INFORME DE HITO DE CONTROL Nº 19823-2024-CG/GRAY-SCC

CONTRATACIÓN PARA LA EJECUCIÓN DE LA OBRA:
“MEJORAMIENTO Y AMPLIACIÓN DE LA PRESTACIÓN DE
SERVICIOS DEPORTIVOS EN EL ESTADIO CUNA DE LA LIBERTAD
AMERICANA DEL COMPLEJO DEPORTIVO VENEZUELA, DISTRITO
DE AYACUCHO, HUAMANGA - AYACUCHO”

HITO DE CONTROL N° 2 – REVISIÓN DEL COMPONENTE 01 DEL EXPEDIENTE TÉCNICO DE OBRA APROBADO

Imagen n.º 22
Ubicación y cantidad de calicatas

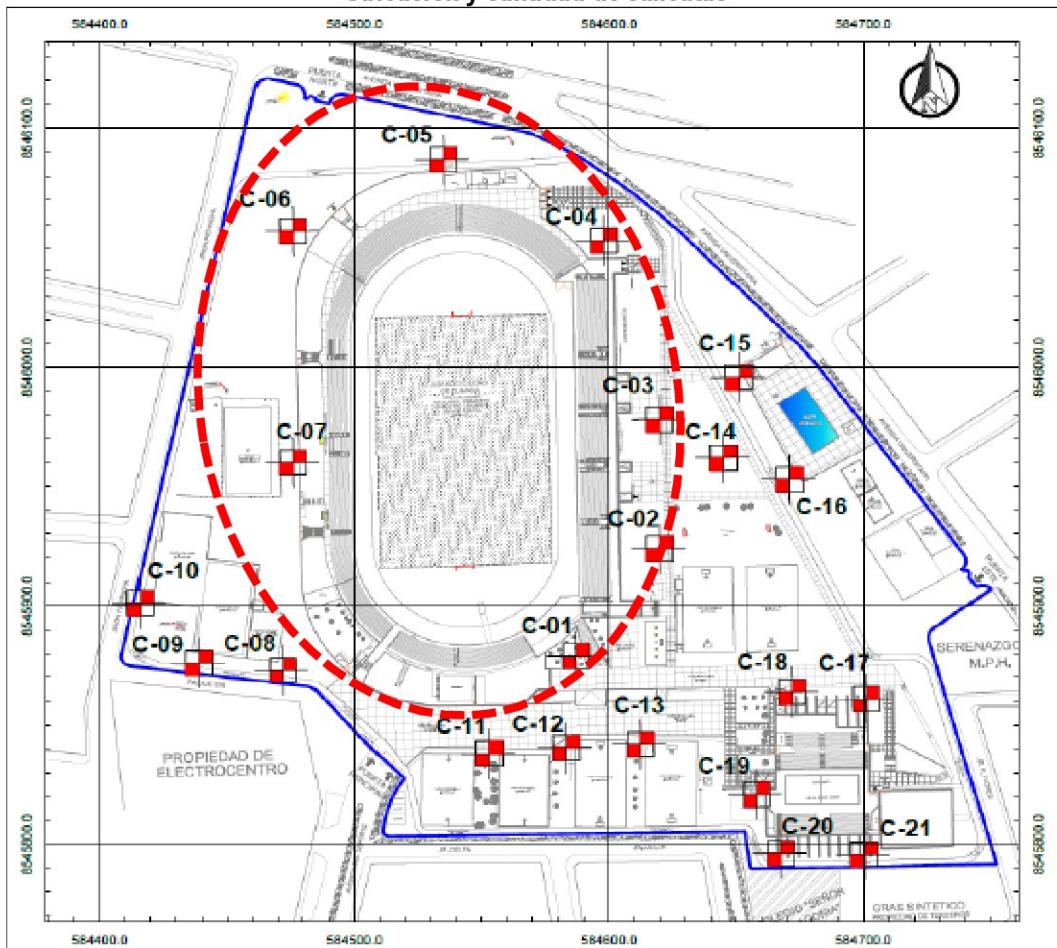
Se advierte que, el número de calicatas realizadas para la estructura del Estadio son 7 siete calicatas: del C-01 al C-07

Asimismo, según memoria descriptiva de la especialidad de arquitectura y estructuras, así como, de los planos y metrados del Proyecto, se advierte que el área techada de la estructura del Estadio es de 14 530,443 m²; al respecto, la norma vigente Reglamento Nacional de Edificaciones, E.050 Suelos y Cimentaciones, en su artículo 10 y 13, califica al tipo de edificación u obra para determinar el número de puntos de exploración según la TABLA 1 “TIPO DE EDIFICACIÓN U OBRA PARA DETERMINAR EL NÚMERO DE PUNTOS EXPLORACIÓN”, que para el presente caso, sería una estructura del tipo III (pórticos y/o muros de concreto), siendo el número de exploraciones uno por cada 900 m² de área techada del primer piso, conforme a la TABLA 6 “NÚMERO DE PUNTOS DE EXPLORACIÓN”, por lo expuesto, le correspondería la ejecución de 16 puntos de exploración, faltando 9 exploraciones, el cual no se realizó.

Detalle de cimentación tribuna N-1: Existencia de incompatibilidad en las medidas en el eje H – H en las secciones 15.1- 15.2 – 15.3 – 15.4, de los planos Lámina: E-EST-N1-01- y Lámina: E-EST-N1-03

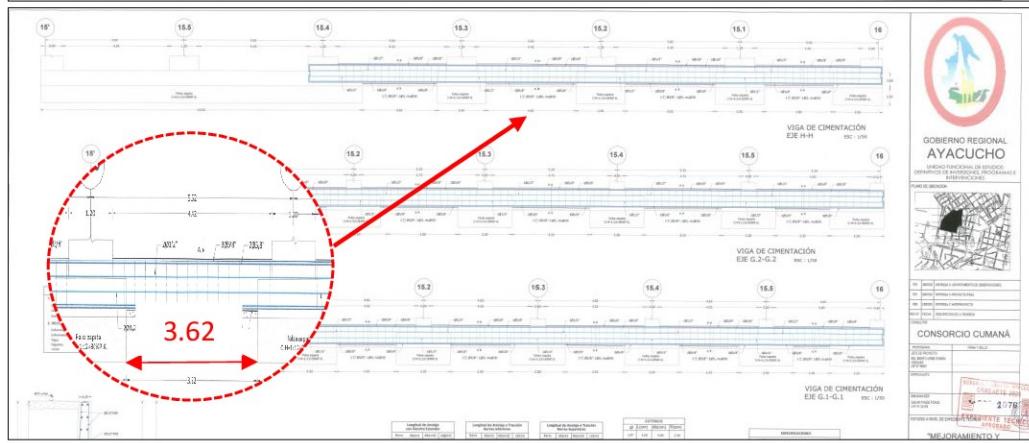
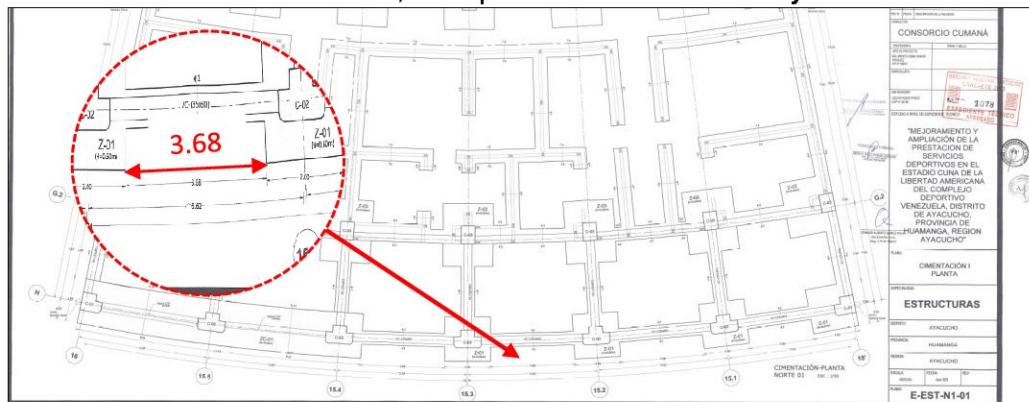
Asimismo, de la verificación a los planos de construcción, se advirtió incongruencias en las medidas de las longitudes de la viga de cimentación entre los planos CIMENTACIÓN I PLANTA, Lámina: E-EST-N1-01 y Lámina: E-EST-N1-03, tal como se muestra en las siguientes imágenes:

De las imágenes anteriores se advierte que, en los planos de la especialidad de estructuras, planos correspondientes a la tribuna norte con código de identificación N1, existe incompatibilidad en las medidas de vigas de cimentación, hecho que ocurre en el plano E-EST-N1-01, donde se muestra longitud de 3,68 m entre los ejes, en tanto en el plano E-EST-N1-03 se muestra la misma viga pero con una dimensión menor de 3,62 m. Asimismo, en los planos correspondientes a las tribunas N2, N3, N4, N5, S-1, S-2, S-3, S-4 y S-5 se verificó el mismo error de incompatibilidad de medidas.

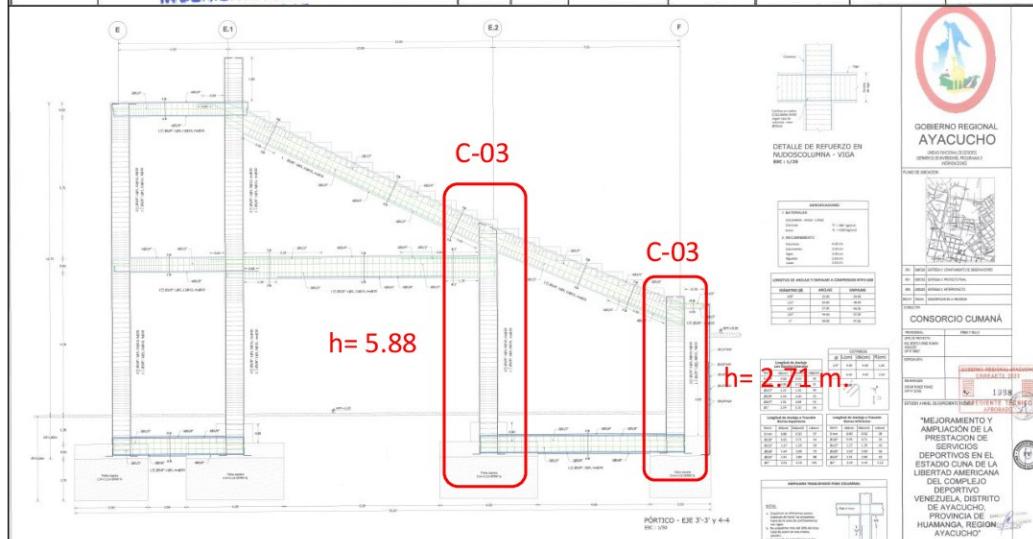
02.04.08.	COLUMNAS							110.71
02.04.08.01	COLUMNAS. CONCRETO PREMEZCLADO F.C=280 KG/CM ³ LAMINA E-SO-03/04/05/06/07	m3						
	PÓRTICO EJE 1-1							
	C-01	1.00	0.63	area cad	10.73	6.71		
	C-03	1.00	0.48	area cad	12.53	6.01		
	C-03	1.00	0.48	area cad	5.68	2.02		
	C-03	1.00	0.40	area cad	2.71	1.30		
	PÓRTICO EJE 7.1-7.1							
	C-02	1.00	0.77	area cad	10.73	8.26		
	C-03	1.00	0.48	area cad	12.53	6.01		
	C-03	1.00	0.48	area cad	5.68	2.02		
	C-03	1.00	0.40	area cad	2.71	1.30		
	PÓRTICO EJE 7.2-7.2							
	C-02	1.00	0.77	area cad	10.73	8.26		
	C-03	1.00	0.48	area cad	12.53	6.01		
	C-03	1.00	0.48	area cad	5.68	2.02		
	C-04	1.00	0.21	area cad	4.06	0.65		
	C-03	1.00	0.35	area cad	2.71	0.93		
	PÓRTICO EJE 7.3-7.3							
	C-02	1.00	0.69	area cad	10.73	7.44		
	C-03	1.00	0.46	area cad	12.53	5.79		
	CONSORCIO CUMANA	PÓRTICO EJE 7.4-7.4						
	C-02	1.00	0.77	area cad	10.73	8.27		
	BENITO JUAN ROMAN VASQUEZ ING. CIVIL C.P. 53637	C-03	1.00	0.48	area cad	12.53	6.01

Detalles incompletos en el plano: Bloque estadio, plano de equipamiento y mobiliario, Lámina: EQ_EST_+3.20_N-OC

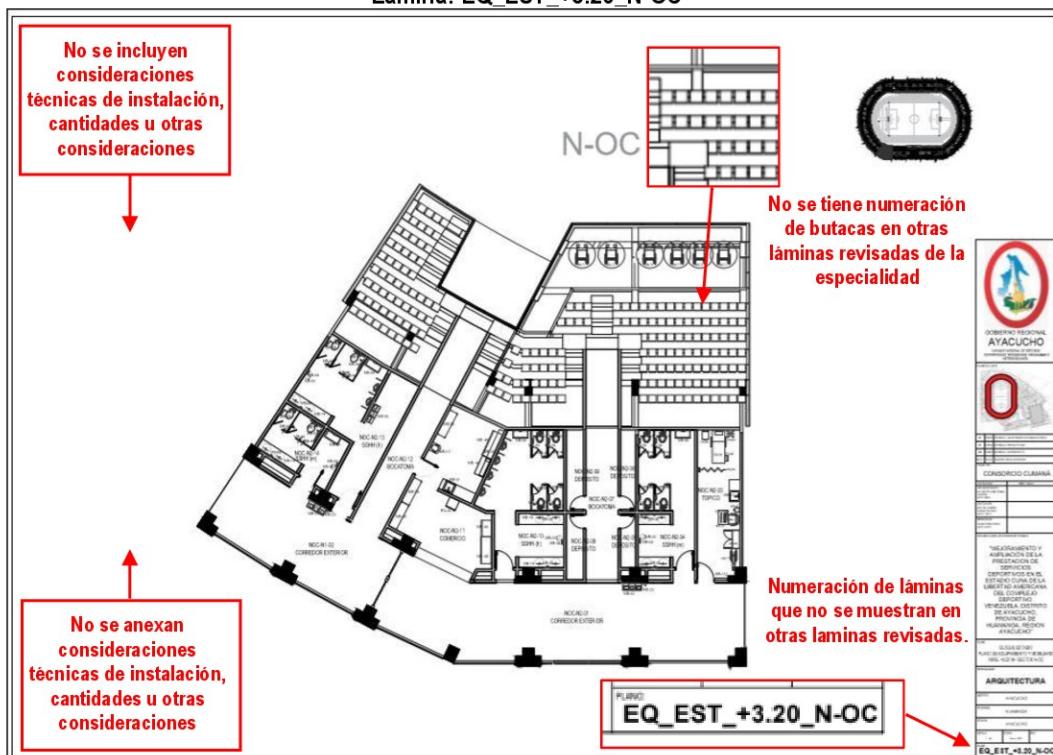
De la revisión selectiva y muestral a los planos de construcción incluido en el expediente técnico de obra aprobado, se advierte que, en los planos "BLOQUE ESTADIO PLANO DE EQUIPAMIENTO Y MOBILIARIO NIVEL +3.20 M-SECTOR N-OC" Lámina: EQ_EST_+3.20_N-OC, plano "BLOQUE ESTADIO PLANO DE EQUIPAMIENTO Y MOBILIARIO NIVEL +7.85 M- SECTOR N-OR" Lamina: EQ_EST_+7.85_N-OR, y plano "BLOQUE ESTADIO PLANO DE EQUIPAMIENTO Y MOBILIARIO NIVEL +7.85 M – SECTOR VIP", Lamina EQ_EST_+7.85_VIP, no presentan cantidades y especificaciones técnicas, consideraciones técnicas de instalación de equipamiento y demás información relevante para mejor compresión e interpretación de los planos, en concordancia con lo establecido en la sección Planos, literal b) del contrato n.º 0016-2021-GRA-SEDE CENTRAL-OAPF de 19 de agosto de 2021; como se ilustran en las siguientes imágenes:

Falta Norte y Accesos: Planta General, ARQ-PG-01 - PLANTA GENERAL NIVEL 1-ARQ-PG-01

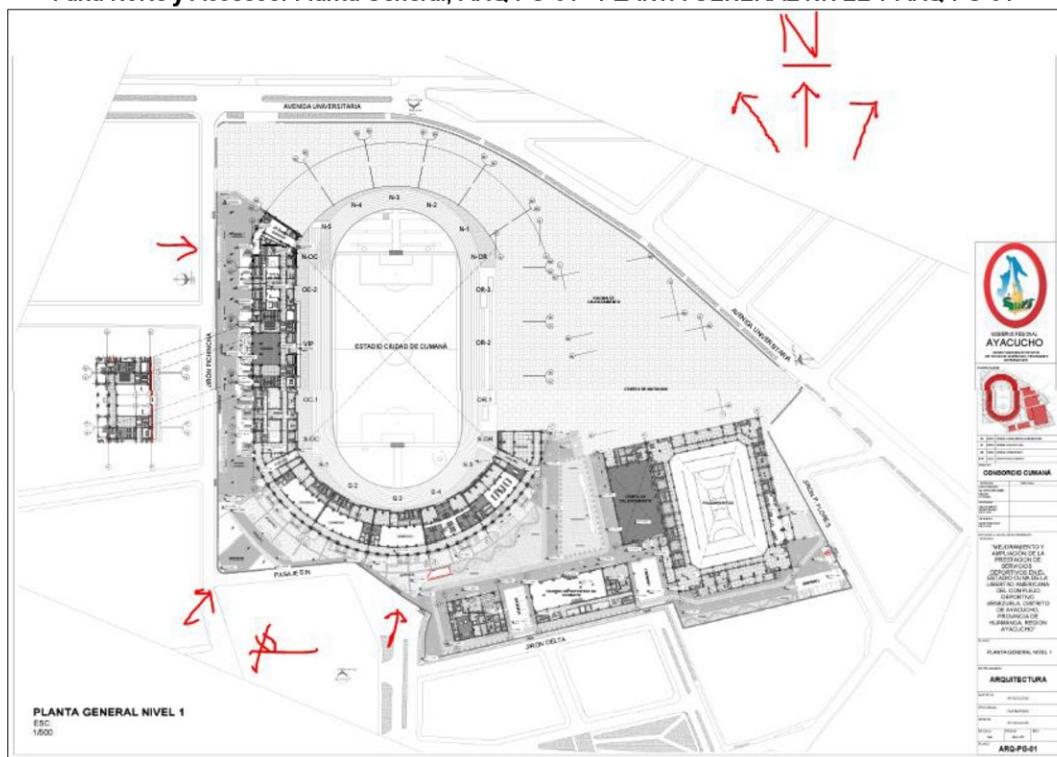
Asimismo, se advierte que algunos planos de construcción no cuentan con la orientación del norte magnético, tampoco con la flecha de accesos al perímetro desde su nivel correspondiente, a fin de contar con toda la información relevante en obra para comprender la orientación del estadio, toda vez que, las características topográficas en el polígono del Proyecto determina la facilidad del acceso su orientación, cuya consideración técnica es importante para visualizar correctamente el espectáculo deportivo y no afecte a los competidores y público por la exposición directa al sol, así

Imagen n.º 36**Plano general del Proyecto sin cuadro de áreas de los sectores del proyecto**

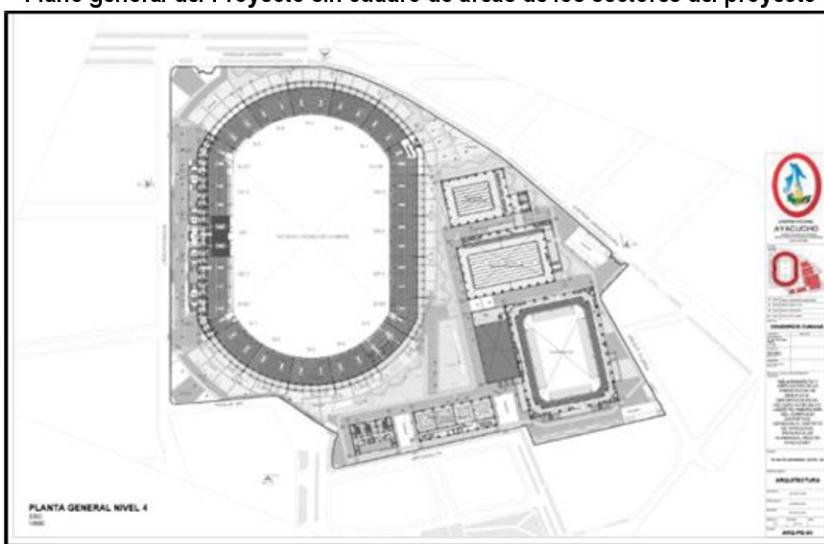
Además, no se visualiza plano de ubicación normativo y plano general de sectores del proyecto, según información proporcionada por las memorias descriptivas de arquitectura y consideraciones generales de diseño, esto genera riesgo en la compresión de la forma como esta sectorizado el Proyecto por el personal técnico de obra y la posibilidad de gestionar frentes de trabajo colaborativos y simultáneos, debiendo contener los planos de ubicación normativos, así como de generar el plano de sectores del proyecto con su respectivo cuadro de áreas, de similar manera como se tiene la información organizada en la memoria de arquitectura del Proyecto; además de ello, en los planos de detalle de arquitectura no interrelaciona vistos detalle con su desarrollo en escala 1:20 o 1:25, generando información no estructurada y poca facilidad en la comprensión de los respectivos detalles constructivos, en concordancia con lo establecido en el ítem 3 de la sección Responsabilidad del consultor, literal a) y b) de sección Planos del contrato n.º 0016-2021-GRA-SEDE CENTRAL-OAPF de 19 de agosto de 2021; literal a), b) y h) del artículo 7, literal a) y b) del artículo 8, y literal f) y g) del artículo 9 de la normativa GE.020 COMPONENTES Y CARACTERÍSTICAS DE LOS PROYECTOS, como se ilustran en las siguientes imágenes:

Imagen n.º 39
Planos generales de Evacuación.

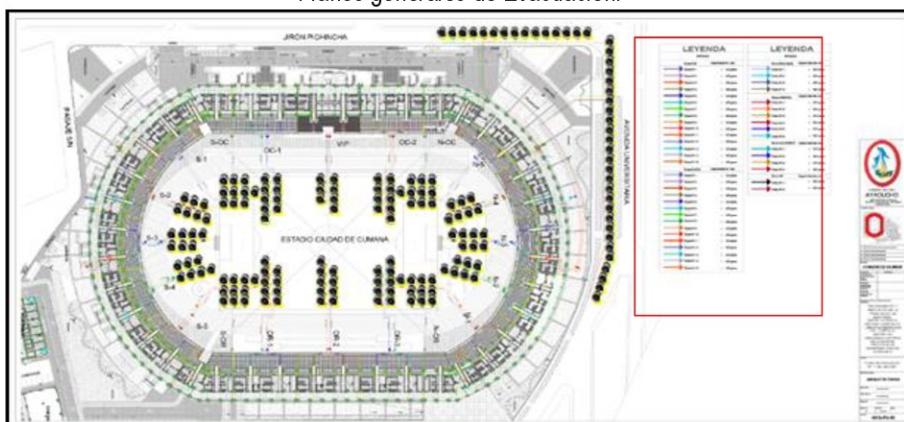
Tampoco se indica el aforo en los planos generales de evacuación, ni en algunos de los planos de sector a escala 1:50, no se incluye tiempos de evacuación a las rutas de evacuación, se utiliza las leyendas generales de rutas de evacuación y no las específicas correspondientes a los sectores, esto genera riesgo en la comprensión de la información y el diseño de las medidas de prevención en la evacuación del público espectador, así como, se advierte imprecisiones en la evacuación en la etapa de gestión y operación, en materia de seguridad del proyecto; es así que, las rutas de evacuación deberán incluir los tiempos de recorrido en los planos del PUNTO DE ARRANQUE hasta la ZONA SEGURA, en planos generales y hasta la ESCALERA DE EVACUACION en planos de sectores de edificación.

Esta información faltante expuesta en el párrafo precedente, resulta importante para la correcta gestión y la toma de decisiones para los futuros simulacros de multirriesgo y gestión de riesgo de desastre en referencia a la disposición arquitectónica del Proyecto y según lo señala la memoria de seguridad del proyecto, esto verificado en el documento ARQ-PG-38 - PLANO DE EVACUACION - NPT -3,20 y requerido para todos los planos generales de evacuación, además de ello no se indica en algunos planos de sectores en escala 1:50, de manera expresa el AFORO y cálculo de evacuación correspondiente, incluyendo innecesariamente en varios casos la leyenda general de rutas de evacuación, debiendo mostrarse las rutas específicas a cada sector; así también, no se indica detalles de dimensiones adecuadas de señalética y alturas de instalación para la tipología de edificación a la que sirve, en concordancia con lo señalado en los artículos 3,16, 25 y 37 del capítulo I y II de la normativa A.130 Requisitos de seguridad del Reglamento Nacional de Edificaciones, como se ilustran en las siguientes imágenes:

Imagen n.º 47**Pendiente de 14,5 % establecido en el plano de la cubierta del techo**

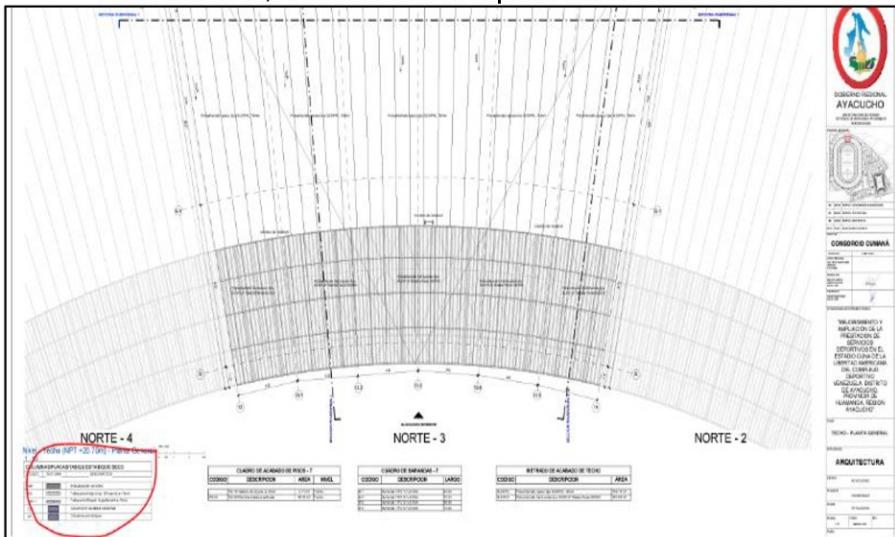
De la revisión al plano SECCIÓN TRANSVERSAL DE LA TRIBUNA N1, láminas: ARQ-N1-09-SECCION LONGITUDINAL, ARQ-N1-10-SECCION TRANSVERSAL 1 y similares, incluidos en el expediente técnico de obra aprobado, se advierte que, la pendiente de la cubierta del techo del estadio de futbol ciudad de Cumaná presenta una pendiente de 14,5 % en promedio, como se muestra en la siguiente imagen:

En ese sentido, se advierte que la cubierta diseñada para la pendiente de 14,5 % en promedio, incumple con la pendiente mínima establecida de 30 %, el cual, podría ocasionar la acumulación de charcos y granizos, más aun teniendo en consideración que la ciudad de Huamanga Ayacucho se encuentra en zona bioclimática mesoandina²⁷, cuya característica típica advierte precipitaciones pluviales intensas de 150 a 2500mm por año, y con presencia de granizadas, según la información climática de SENAMHI²⁸, condiciones que pueden resultar perjudiciales al diseño planteado, con riesgo de deformación de la cubierta, hasta el colapso.

Sin perjuicio de lo señalado, para un planteamiento adecuado de la pendiente del techo y por seguridad del recinto se debe tener en consideración las normativas de control solar y caracterización bioclimática, debiendo ser consideradas de manera prioritaria a pesar de ser facultativas²⁹; así como, deberían de considerarse parapoles para evitar deslumbramiento al espectador, por mayor ingreso de sol a tribunas, cuyo mayor ingreso de sol se advierte en el plano ARQ-N1-09-SECCION LONGITUDINAL, ARQ-N1-10-SECCION TRANSVERSAL 1 y láminas similares.

Plano de ubicación de las 40 plazas para estacionamiento, plano arquitectura: ARQ-PG-06

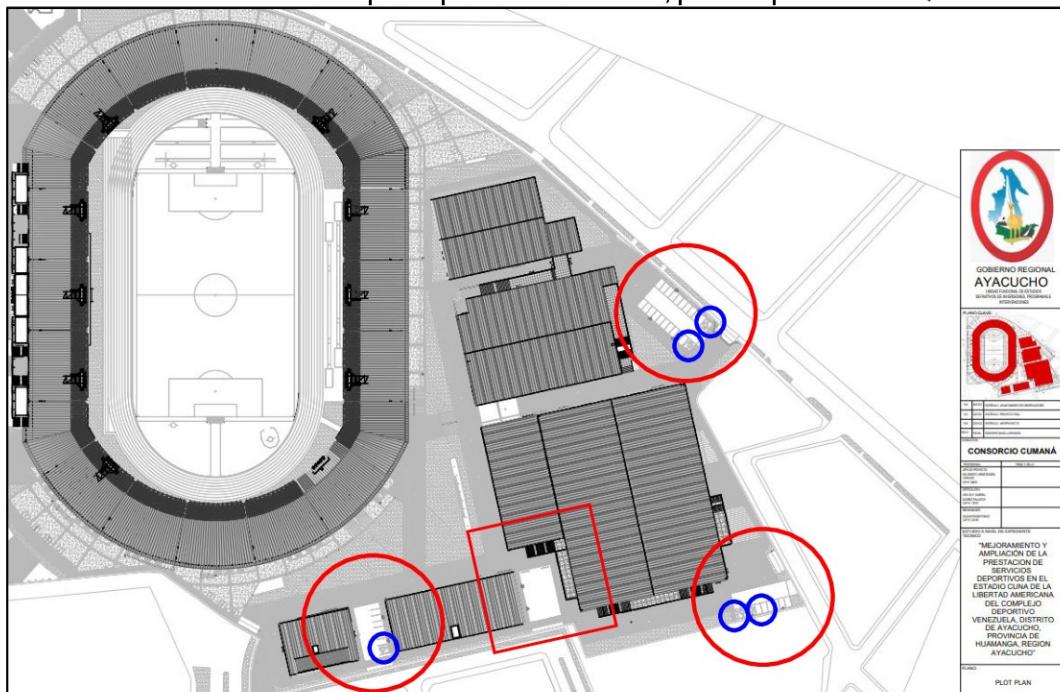
Respecto a la información revisada de la memoria descriptiva³⁰ y planos generales del Proyecto ARQ-PG-03 - PLANTA GENERAL NIVEL 3-ARQ-PG-03, y ARQ-PG-06 – PLOT PLAN, se consideran 4 sectores de estacionamiento con un total de 40 plazas para vehículos, conformado por 5 plazas para vehículos de personas con discapacidades, 2 plazas para vehículos de carga, y 33 plazas para vehículos ligeros en general, distribuidos según se muestra en la siguiente imagen:

Imagen n.º 64
Vista en planta de las montantes de desagüe n.º 14 y n.º 22

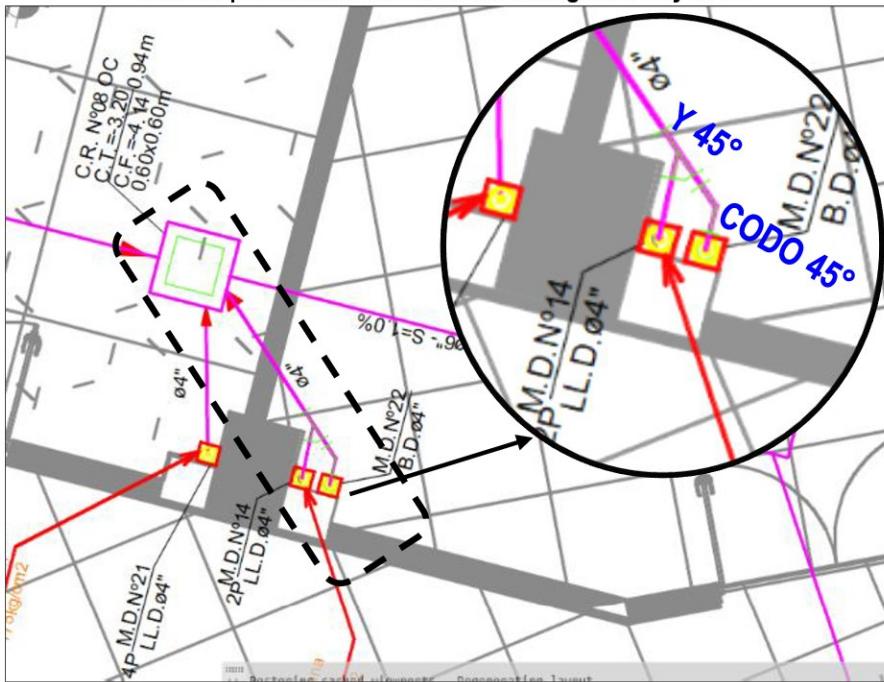
se visualiza un codo de 45° y una Y de 4", que generan el cambio de sentido del desagüe, como se muestra en la siguiente imagen:
